Señores
RTVC Sistemas de Medios Públicos
Av. El Dorado Cr. 45 # 26 - 33
Bogotá D.C. Colombia.

Asunto:	IA 26 de 2018 OBSERVACIONES A INFORME DE EVALUACIÓN
Fecha:	24.07.2018

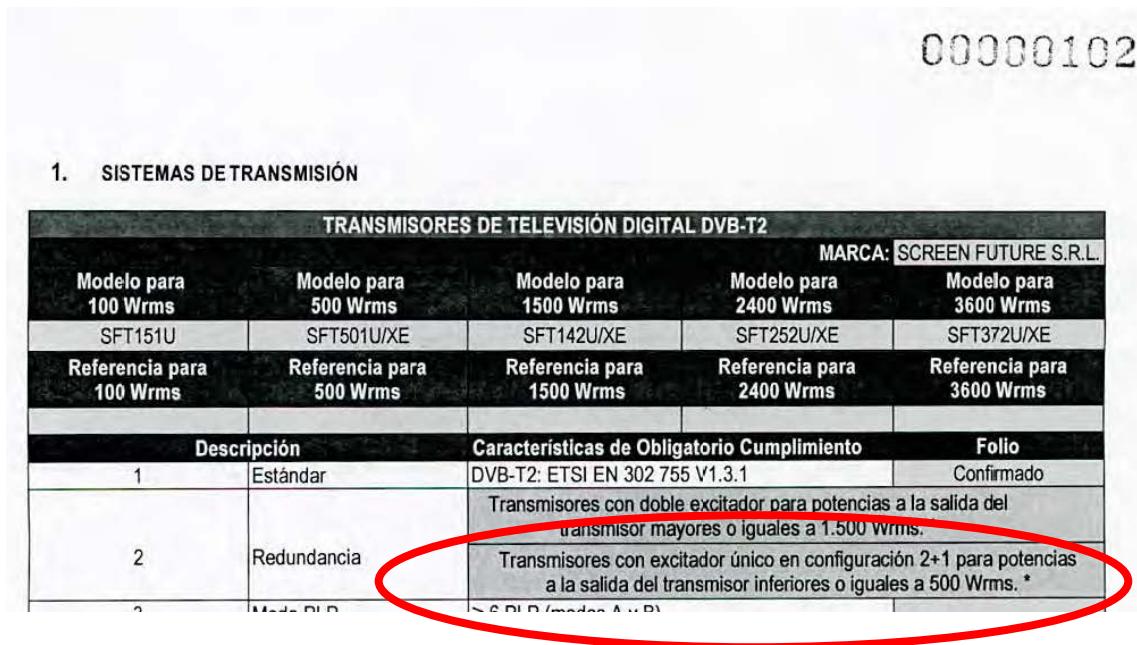
Punto 2. Redundancia: Debería indicar "Transmisores con excitador único en configuración 2+1 para potencias a la salida del transmisor inferiores a 1500 Wrms. *".

Pero indica lo siguiente (Páginas 102, 108, 109 y 114);

En atención a lo anterior es claro que se han modificado las características solicitadas en el Anexo 6 de la IA 026 de 2018.

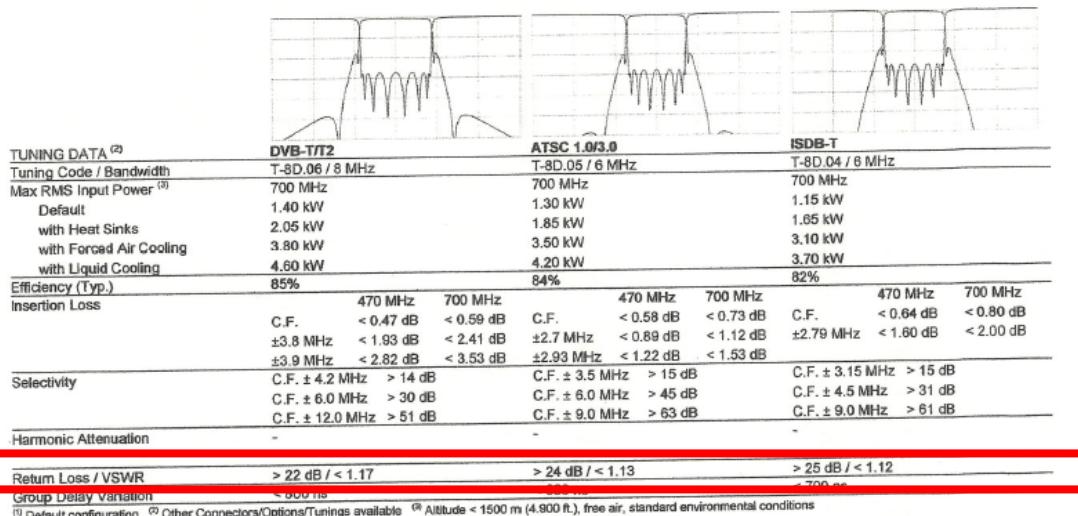
En la propuesta se incluyen FILTROS EXTERNOS:

MARCA: COM-TECH;

MODELOS: A-FC8D60C, A-FC8D80C, A-FC8D110C, A-TF8D120C, A-TC8D140C

UNIÓN TEMPORAL TDT-2018 (página 103)

En el Anexo 6 se solicita que la característica resaltada sea la siguiente;

ROE ≤ 1,1

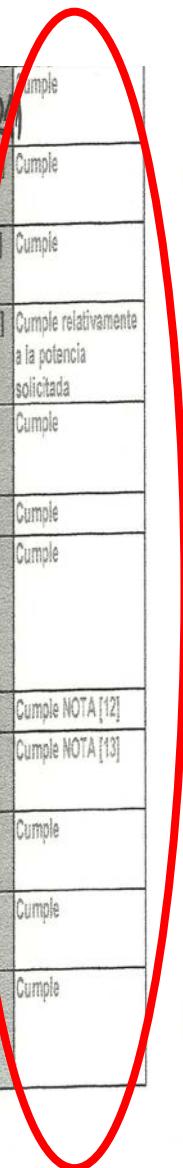
En la oferta presentada por la UNIÓN TEMPORAL ISTRONYC SYES, se aprecia que las características técnicas de los TRANSMISORES DE TELEVISIÓN DIGITAL DVB-T2 y los GPS EXTERNOS han sido modificadas añadiendo unos condicionantes en una columna lateral a la derecha entre las páginas 196 a 199 de su oferta como se muestra en la siguiente imagen;

En atención a lo anterior es claro que se han modificado las características solicitadas en el Anexo 6 de la IA 026 de 2018.

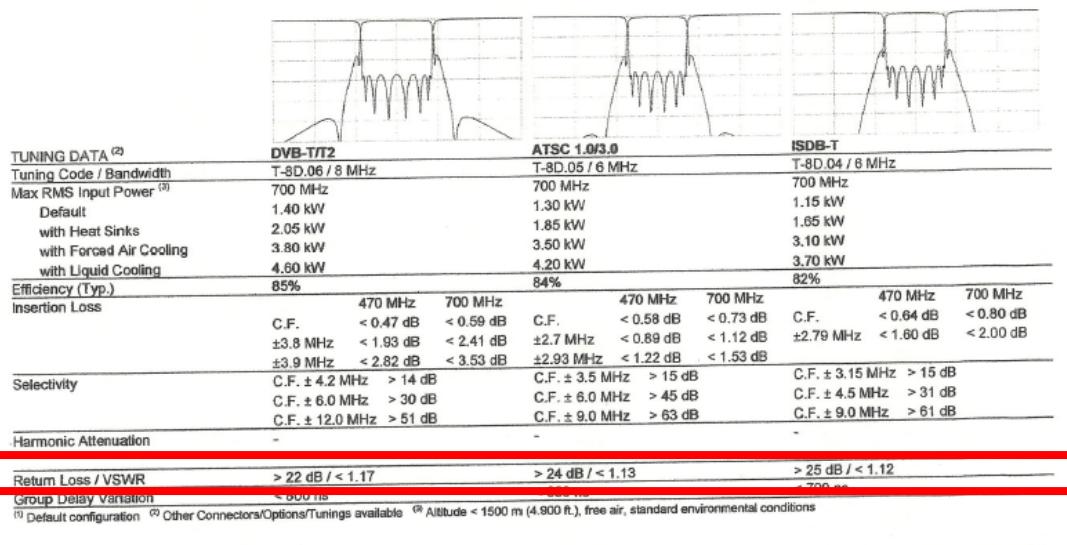
En la propuesta se incluyen FILTROS EXTERNOS:

MARCA: COM-TECH;

MODELOS: A-FC8D60C, A-FC8D80C, A-FC8D110C, A-TF8D120C, A-TC8D140C

UNIÓN TEMPORAL ISTRONYC SYES (página 224)

En el Anexo 6 se solicita que la característica resaltada sea la siguiente;

ROE ≤ 1,1
